BOLLETTINO - BULLETIN

TECNICO • TECHNICAL	●	GRUPPO • GROUP	**3**
RICAMBI • SPARE PARTS	●	NR • NO	**106**
INFORMAZIONI • INFORMATION		DATA • DATE	**04-11**

MODELS: Brushcutters with bicycle handle

SUBJECT: Blocking handlebar clamp

PREMODIFICA - OLD ASSY	POSTMODIFICA - NEW ASSY

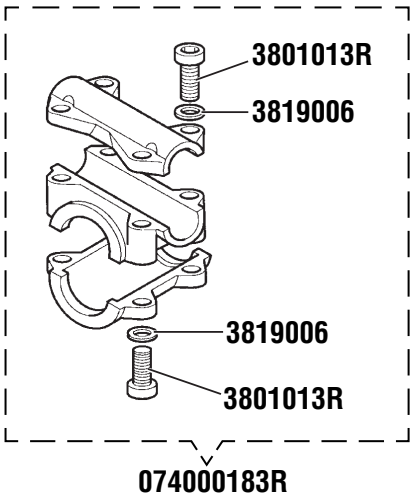
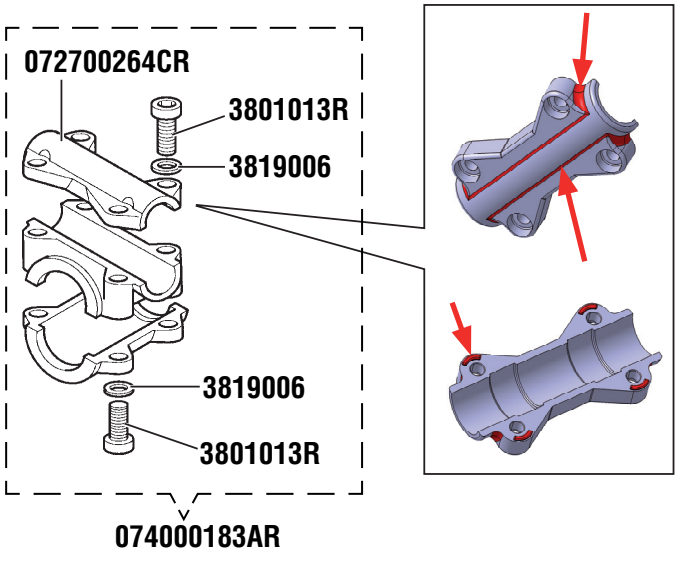
DESCRIPTION: Product improvement, re-enforced the upper half of the handlebar clamp for a stronger clamping action.

NOTES: Always clamp the handle bar on the linear section not where there are the bends.

PARTS AVAILABILITY: Only the new clamp will be supplied as spare part.

PREMODIFICA - OLD ASSY	POSTMODIFICA - NEW ASSY

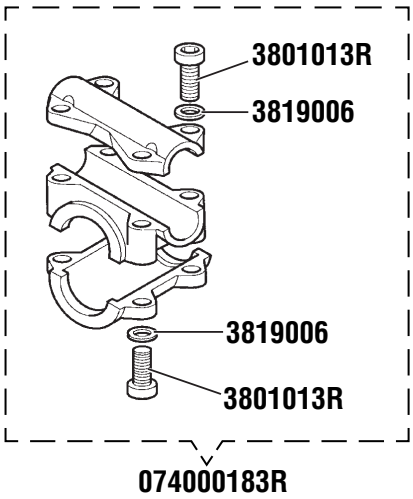
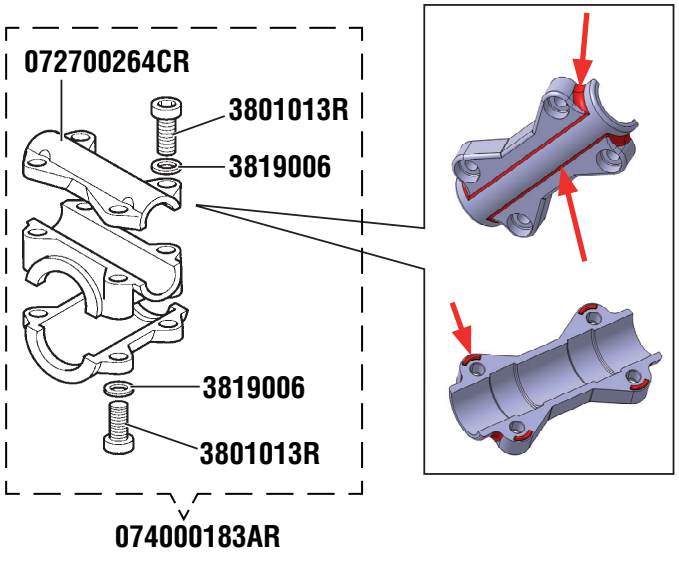
DESCRIPTION: Product improvement, re-enforced the upper half of the handlebar clamp for a stronger clamping action.

NOTES: Always clamp the handle bar on the linear section not where there are the bends.

PARTS AVAILABILITY: Only the new clamp will be supplied as spare part.

PREMODIFICA - OLD ASSY	POSTMODIFICA - NEW ASSY

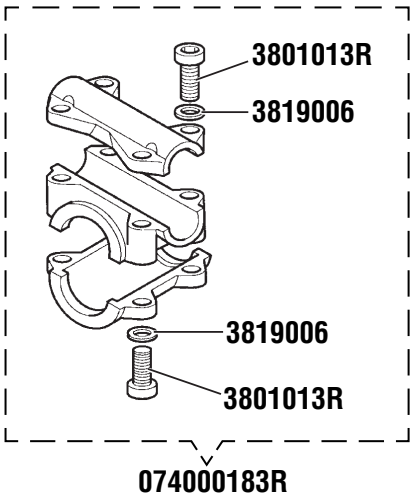
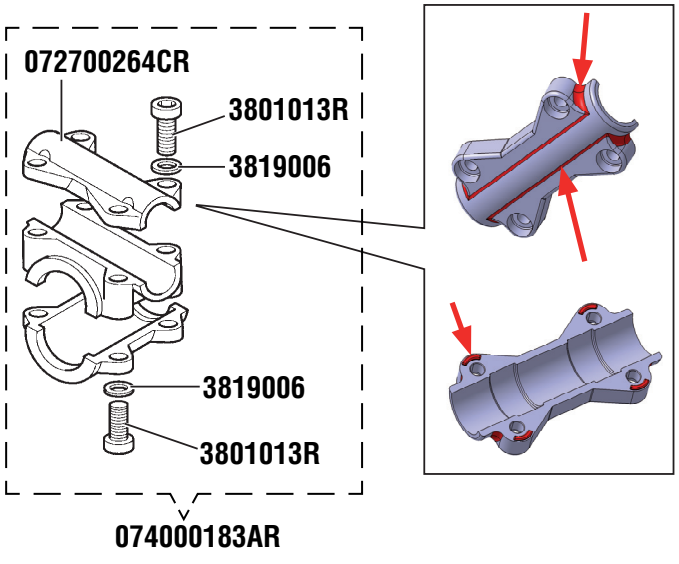
DESCRIPTION: Product improvement, re-enforced the upper half of the handlebar clamp for a stronger clamping action.

NOTES: Always clamp the handle bar on the linear section not where there are the bends.

PARTS AVAILABILITY: Only the new clamp will be supplied as spare part.

PREMODIFICA - OLD ASSY	POSTMODIFICA - NEW ASSY

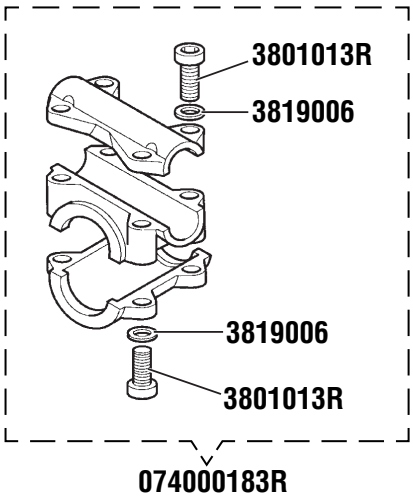
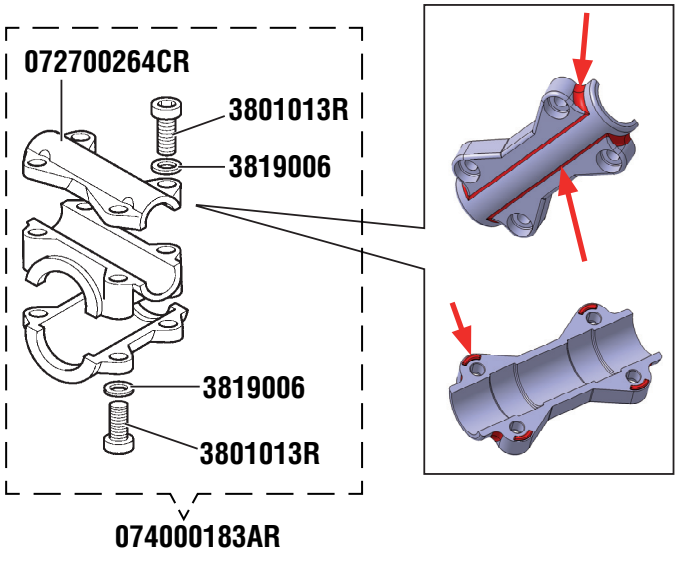
DESCRIPTION: Product improvement, re-enforced the upper half of the handlebar clamp for a stronger clamping action.

NOTES: Always clamp the handle bar on the linear section not where there are the bends.

PARTS AVAILABILITY: Only the new clamp will be supplied as spare part.

PREMODIFICA - OLD ASSY	POSTMODIFICA - NEW ASSY

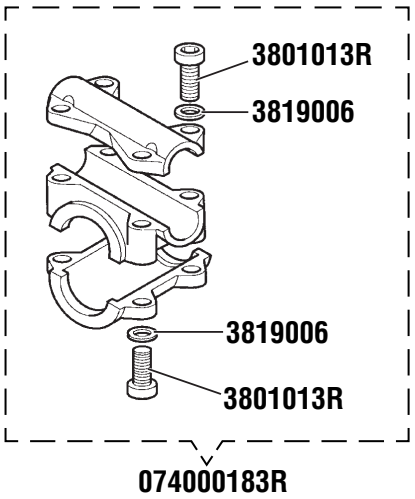
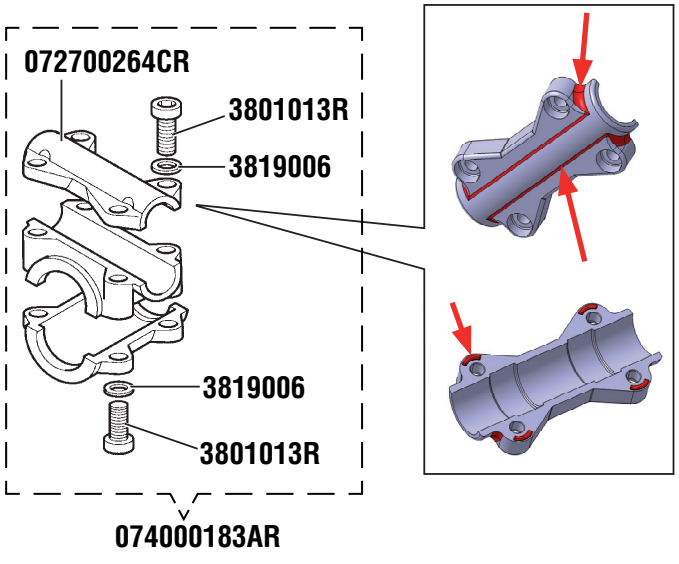
DESCRIPTION: Product improvement, re-enforced the upper half of the handlebar clamp for a stronger clamping action.

NOTES: Always clamp the handle bar on the linear section not where there are the bends.

PARTS AVAILABILITY: Only the new clamp will be supplied as spare part.

PREMODIFICA - OLD ASSY	POSTMODIFICA - NEW ASSY

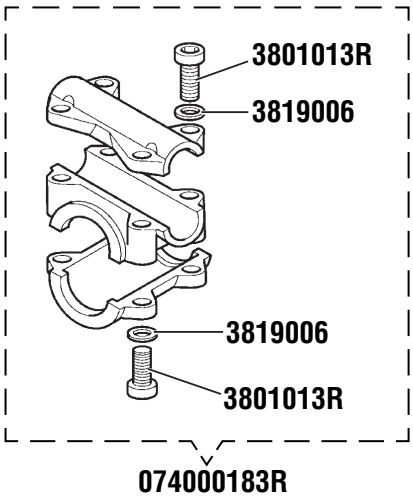
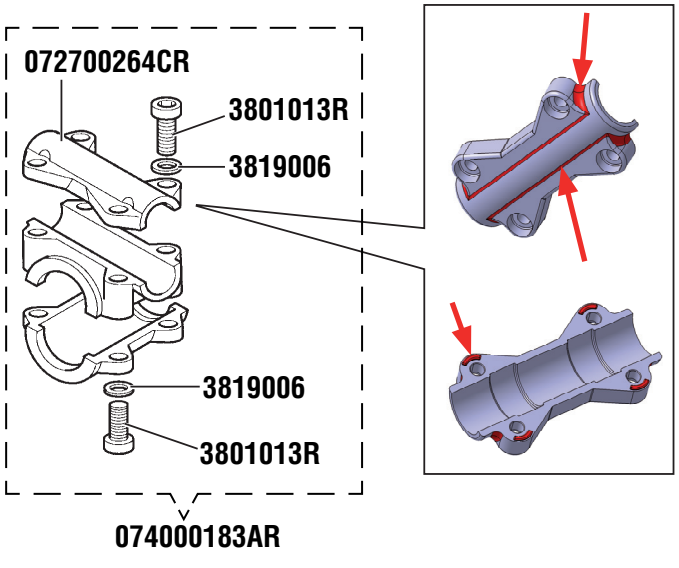
DESCRIPTION: Product improvement, re-enforced the upper half of the handlebar clamp for a stronger clamping action.

NOTES: Always clamp the handle bar on the linear section not where there are the bends.

PARTS AVAILABILITY: Only the new clamp will be supplied as spare part.
